COMMUNE DE PORTEL DES CORBIERES

PLAN LOCAL D'URBANISME

Note de synthèse Avant Enquête Publique

PLU DE PORTEL DES CORBIERES**DOCUMENT AU 18/03/2019**

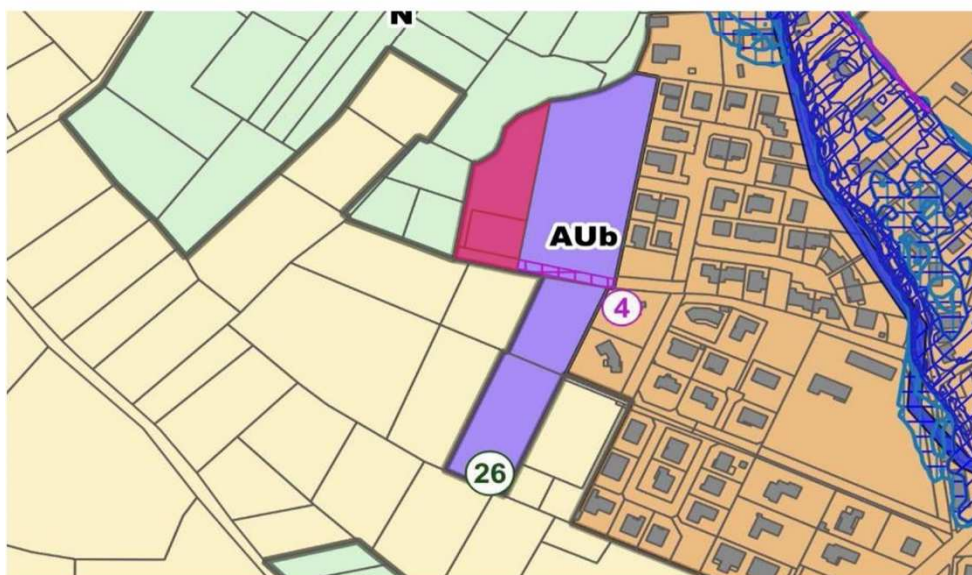
Observation n°4 : Après stabilisation du nombre de logements vacants à réinvestir, il sera nécessaire de mettre en cohérence les surfaces à urbaniser dans les différents documents qui composent le PLU en prenant comme référence l'objectif chiffré affiché dans le PADD du PLU.

- ⇒ La consommation foncière annoncée dans le PADD de 4.52 hectares et la consommation foncière projetée sur la totalité des zones AU soit 5 hectares sera harmonisée par la réduction des zones AU, au niveau du secteur de Durban et du secteur de l'Argello. La cartographie ci-après permet d'illustrer la réduction de ces 2 zones AU. Dans la version du PLU pour approbation, il s'agira de modifier le plan de zonage ainsi que les OAP pour adapter la superficie des zones AU.

- Zone AUa à retirer (2 544 m²)
- Zone AUa restante (9 356 m²)

- Zone AUb à retirer (3 410 m²)
- Zone AUb restante (13 180 m²)
